**RECUEIL DES AVIS ISSUS DE LA CONSULTATION  
AUPRÈS DES MINISTÈRES ET ORGANISMES**

**Objet : Second Avis – Environnement et Changement climatique Canada – Recevabilité  
Programme décennal de dragage d'entretien et réparation des installations portuaires de  
Port-Alfred, La Baie, par Rio Tinto Inc.**

**Programme décennal de dragage d'entretien et de réfection des installations portuaires de Port-Alfred, La Baie, par Rio Tinto inc.**

**Avis du ministère des Forêts, de la Faune et des Parcs  
Recevabilité**

**Figure 2 – Évolution du climat sonore initial aux différents points d'évaluation. L'heure indiquée correspond au début de la compilation effectuée sur une heure. Les distributions ombrées correspondent à la période de nuit.**

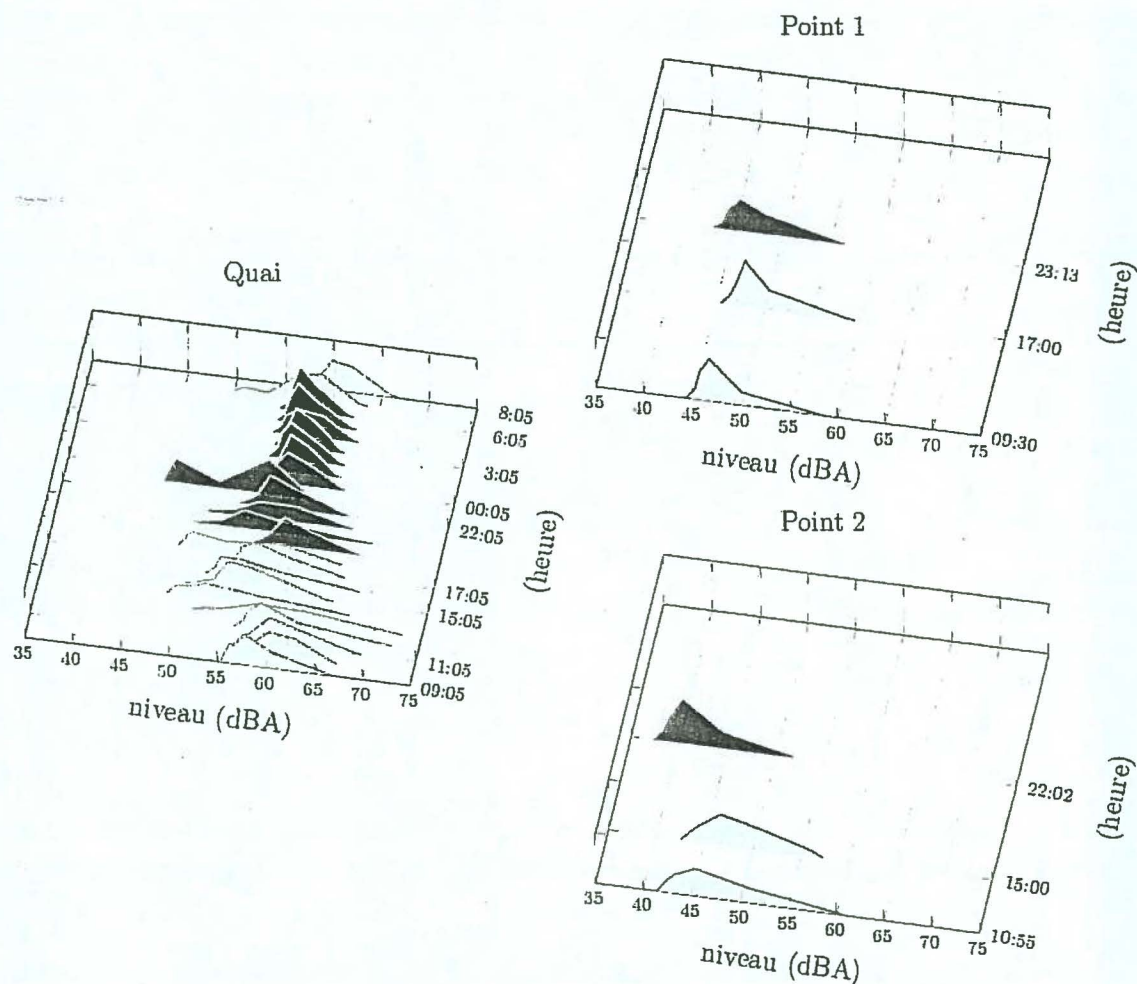
**Commentaires :** Il est précisé que les mesures effectuées au quai ont été réalisées du 11 au 12 août 2010. Par contre, il n'est pas précisé à quelle date les mesures au point 1 et au point 2 ont été effectuées.
